| Title - Sujet Système de banc d'essai hydraulique | |
| Solicitation No. - N° de l'invitation W1985-212030/A | Amendment No. - N° modif. 004 |

MODIFICATION 004

Cette modification vise à publier questions et réponses et à modifier l'article 2.1.9.2 de l'annexe A, et aussi pour faire une correction pour la modification 001.

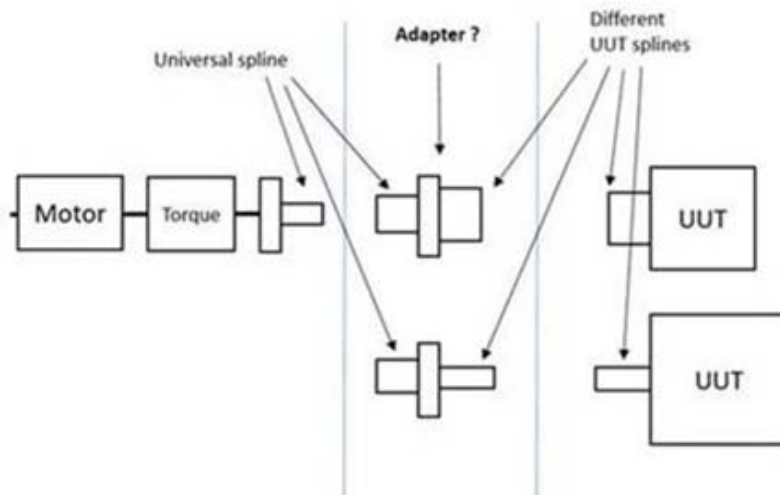
Q43 : En se référant à 2.1.7 de l'annexe A et à la réponse 17 de la modification 003, notre conception de banc d'essai incorporera le gabarit d'essai universel conformément à 2.1.7. Cependant, différentes pompes et moteurs ont des cannelures différentes - le banc d'essai sera livré avec une cannelure de moteur primaire universelle, mais il doit y avoir un adaptateur de connexion entre la cannelure universelle du banc d'essai et chaque cannelure UUT individuelle? En outre, différentes vannes, actionneurs, etc. auront différents connecteurs hydrauliques - un adaptateur correspondant doit être utilisé pour connecter

les flexibles hydrauliques au raccordement hydraulique UUT. Pouvez-vous fournir les différents types de cannelures et types de connexions hydrauliques? Le croquis ci-dessous (ou joint) peut mieux expliquer la question.

R43 : Pour ce qui est des pompes et des moteurs, nous souhaitons être en mesure de tester tous les brides et arbres de montage SAE J744 et DIN ISO 3019. Pour ce qui est des connexions hydrauliques, SVP se référer à la section 2.1.9.2. Nous devons avoir un standard nord-américain. Nous allons standardiser selon la sélection proposée.
